MH Teplárenský holding, a.s.

Vysvetlenie informácií č. 4

Vzhľadom na skutočnosť, že obstarávateľovi spoločnosti MH Teplárenský holding, a.s. bola doručená žiadosť o vysvetlenie informácií potrebných na vypracovanie ponuky pre súťaž uskutočňovanú v zmysle interných pokynov obstarávateľa č. **BT S 5** pre predmet zákazky „**Výstavba Parného kotla K3 v Bratislave, Tepláreň Východ**“, ktorá bola vyhlásená prostredníctvom modulu „Zapečatené ponuky“ v systéme TENDERBOX dňa 23. augusta 2024, poskytujeme Vám nasledovné vysvetlenie.

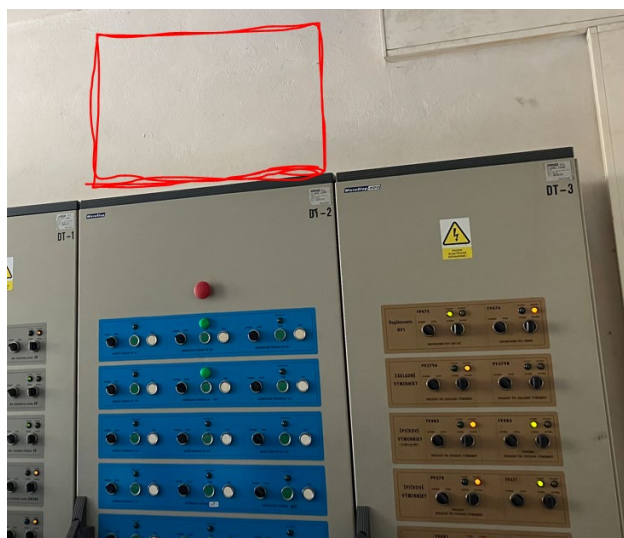
„V Prílohe A sa v odseku Požiadavky na automatizované systémy riadenia a kontroly prevádzky, na str. 57-58 uvádzajú požiadavky na „nová backbonová optická kostrová kruhová sieť“. Nová sieť resp. len časť ktorá sa týka diela kotla K3 sa podľa objednávateľa má pripájať na existujúce sieťové rozhrania v NVS a v AB. Môže objednávateľ upresniť ako sú súčasné pripojovacie miesta optických pripojení vybavené potrebnou infraštruktúrou a s akými rezervami alebo naopak novými zariadeniami má dodávateľ uvažovať? V akom rozsahu je potrebné riešiť napr. dodávku nových switchov do AB alebo NVS? Sú voľné miesta v existujúcich rozvádzačoch AB alebo v NVS na optické ukončovacie panely /vane? Existuje nosná trasa, konštrukcia alebo kanál medzi PK - AB a PK - NVS, ktorá sa dá využiť pre nový optický kábel? Kde je možné viesť optický kábel v rámci AB? Bude poskytnutá budúcemu zhotoviteľovi aktuálna dokumentácia stavby a optických rozvádzačov v AB a v NVS?“

Z dôvodu zákonnej povinnosti zabezpečiť kybernetickú bezpečnosť obstarávateľa obstarávateľ nemôže poskytnúť upresnenie, akou infraštruktúrou sú vybavené súčasné pripojovacie miesta optických pripojení. Určenie konkrétnych portov existujúcej infraštruktúry nie je pre predkladanie ponúk potrebné.

V súvislosti so sieťovou infraštruktúrou obstarávateľ rezervy nepožaduje. Treba uvažovať s novými zariadeniami v rozsahu vyplývajúcom z výkazu výmer, a to s optickými vaňami v novej výmenníkovej stanici (NVS) a v administratívnej budove (AB) a optickými vaňami a switchmi v novom rozvádzači parného kotla (PK).

V existujúcich rozvádzačoch AB sú voľné miesta na optické ukončovacie panely/vane, a to v existujúcom rozvádzači v AB-RD4.

V NVS v existujúcom rozvádzači nie je voľné miesto na optické ukončovacie panely/vane.

Obstarávateľ zabezpečí na vlastné náklady nový rozvádzač pre sieťové prvky, do ktorého úspešný účastník ako zhotoviteľ umiestni optické ukončovacie panely/vane.
